**Consultation du 13 juin 2025 relative aux adaptations apportées au projet de PSEM
suite à la consultation publique de juin 2024**

Prise de position du Groupement citoyen pour un PSEM durable

14.07.2025

Secteur 2236.04 :

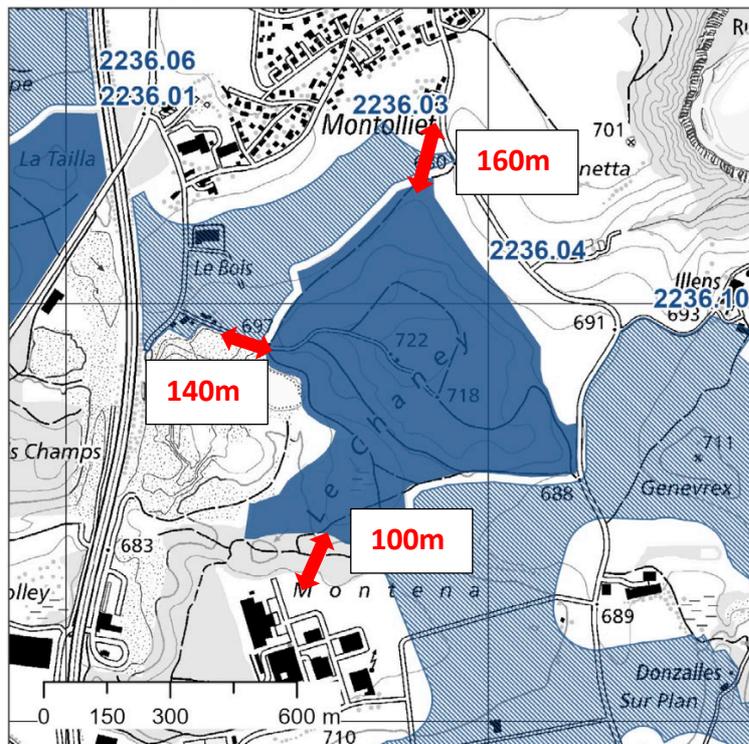
Dans la version intermédiaire du PSEM ce secteur reçoit la note +5. Ce secteur se situe pourtant seulement à 160m d'une zone résidentielle, à 140m d'habitations hors zone et 100m d'une zone d'activité. D'autres secteurs se situant a priori également à 100m de zone d'activité ont pourtant obtenu une note de -10 (exemple le secteur 2121.04).

Autre élément marquant, le secteur 2236.04 a fait l'objet d'une revue complète de son périmètre (hors révision de la distance minimale) par rapport à la première version de 2024. Il est apparemment l'unique secteur ayant fait l'objet d'un tel traitement.

La note du secteur 2236.04 devrait ainsi revenir à -10 ou au maximum à -5.

Secteur 2236.04 dans la version 2024 :

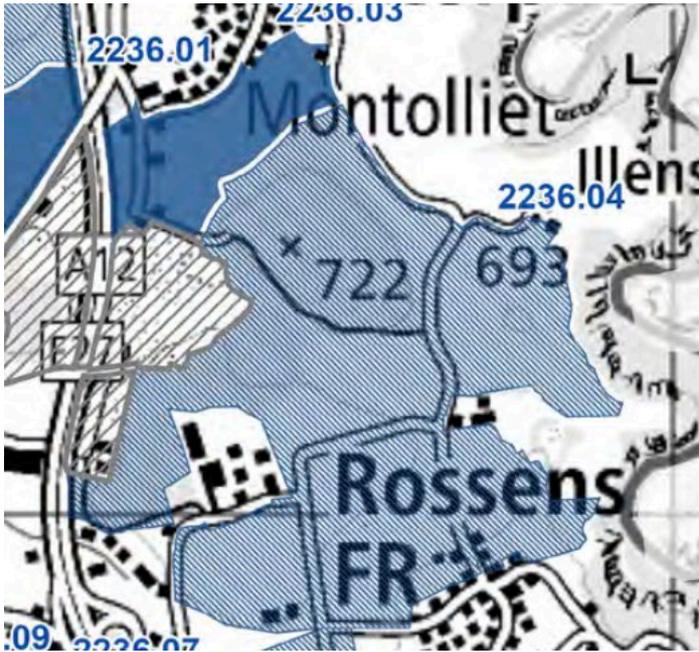
Dans sa version 2024, ce secteur avait la note de -10 concernant le critère « protection contre le bruit et protection de l'air ». Il est évident que de nombreux autres secteurs après revue de leur délimitation pourraient se voir attribuer également une note différente. Ceci pose la question d'un découpage arbitraire exerçant une influence directe sur la notation.
